Revisionsamt Wiesbaden Neugestaltung Elsässer Platz

Umplanung eines Parkplatzes zu einem innerstädtischen Park

Bericht zur Plausibilitätsprüfung der Entwurfsplanung LP3

Stand: 15.12.2023

Abbildung 2: Auszug Projektterminplan

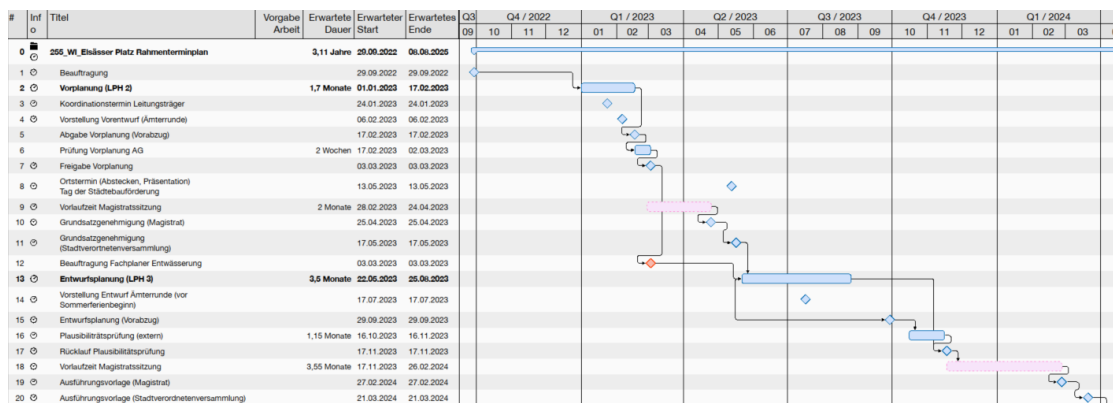
Der Stichtag für die Plausibilitätsprüfung mit dem Abschluss zum 15.12.2023 sollte entsprechend angepasst werden. Aktuell ist diese mit Ende Februar 2024 ausgewiesen, was zur Folge hätte, dass die Genehmigungsplanung bereits vor Rückkopplung aus der Plausibilitätsprüfung auf den Weg gebracht würde.

Zudem sieht die aktuelle Terminplanung vor, dass die Veröffentlichung der Ausschreibung ganz knapp nach der Prüfung der Unterlagen erfolgt. Hier empfiehlt sich, mehr Puffer einzuplanen, sollten noch Änderungen eingearbeitet werden müssen, bevor veröffentlicht werden kann.

Die Dauern der einzelnen Bearbeitungsschritte passen nicht immer zu den angegebenen Terminspannen. Die Ausführungsplanung wird beispielsweise mit einer Dauer von 01.04.2024 - 02.09.2024 angegeben. Dies entspricht 5 Monaten, wo hingegen 5,5 Monate ausgewiesen werden. Wir empfehlen die Dauern zu prüfen und bei Erfordernis anzupassen.

Mit nur einem gemeinsamen Balken vom 03.03.2023 bis zum 02.09.2024 sind die Fachplanungen Entwässerung/Sanitär sowie Hochbau versehen. Eine Detaillierung der Planungs- und Bauphasen für die ergänzenden Gewerke ist umgehend nachzureichen.

LAGEPLAN

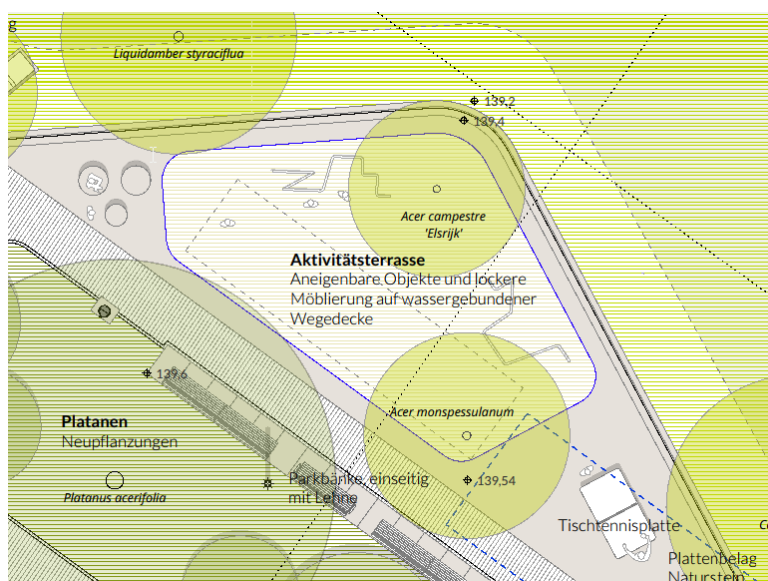
Die Plandarstellung ist hinsichtlich Zeichen-, Beschriftungs-, und Vermaßungsqualität **gut**. Die erforderlichen Angaben liegen vor. Die Beschriftungen sind vollständig und nachvollziehbar. Wir empfehlen die unterschiedlichen Schraffuren und Farbgebungen für die Flächenbeläge sich deutlicher unterscheiden zu lassen. Die Lesbarkeit des Lageplanes könnte damit wesentlich verbessert werden.

Außer den bereits genannten Anmerkungen aus dem Absatz „Plandarstellung“ sind keine weiteren Feststellungen in Bezug auf den Lageplan zu machen. Die Planung ist im Großen und Ganzen schlüssig und nachvollziehbar. Die Flächen sind plausibel gegliedert, Wegebreiten und -anordnungen sind schlüssig. Zufahrtsbreiten für z.B. Pflegefahrzeuge sind angemessen ausgelegt.

Spielterrasse

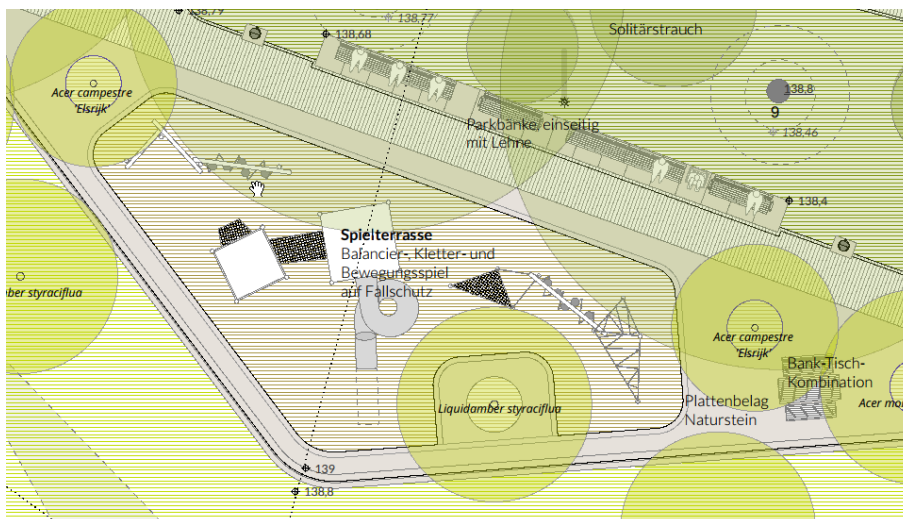
Analog zur Aktivitätsterrasse sind die Spielanlässe in der weiterführenden Planung zu spezifizieren. Es sollte ein bewegungsfördernder Spielereich mit Aufforderungscharakter und Aufenthaltsqualität geschaffen werden. Ebenso sind hier auf Sicherheitsabstände und Fallhöhen zu achten. Es wird ergänzend darauf hingewiesen, dass sich im öffentlichen Raum ein Fallschutzbelag aus Sand nicht gut eignet. Hier sein einerseits darauf hingewiesen, dass sich die Nutzungen Sandspiel und Fallen überschneiden können und somit eine Unfallgefahr darstellen. Zum anderen geht mit Sand stets die Verschmutzung durch Katzenkot etc. einher. Hinsichtlich beider erwähnter Punkte sollte über eine Alternative nachgedacht werden. Diese könnte beispielsweise Holzhackschnitzel sein.

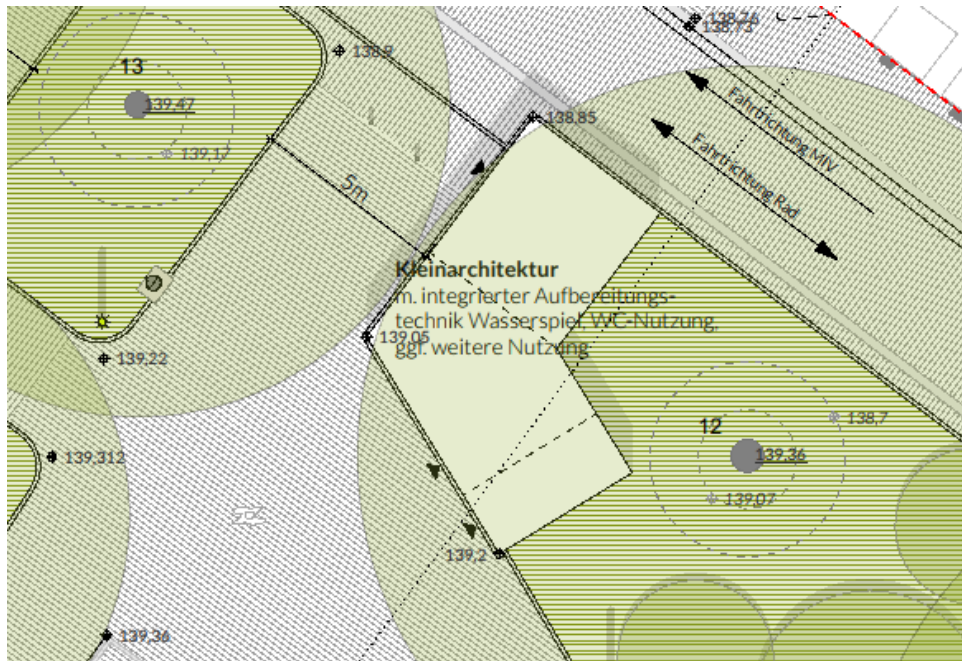
Im Entwurfsplan der Außenanlagen ist das erforderliche Technikgebäude verortet.

Dem Plan ist zu entnehmen, dass in diesem Gebäude auch eine WC Anlage untergebracht werden soll. In den Planungsunterlagen wurde die technische Ausrüstung dieser WC Anlage jedoch nicht geplant.
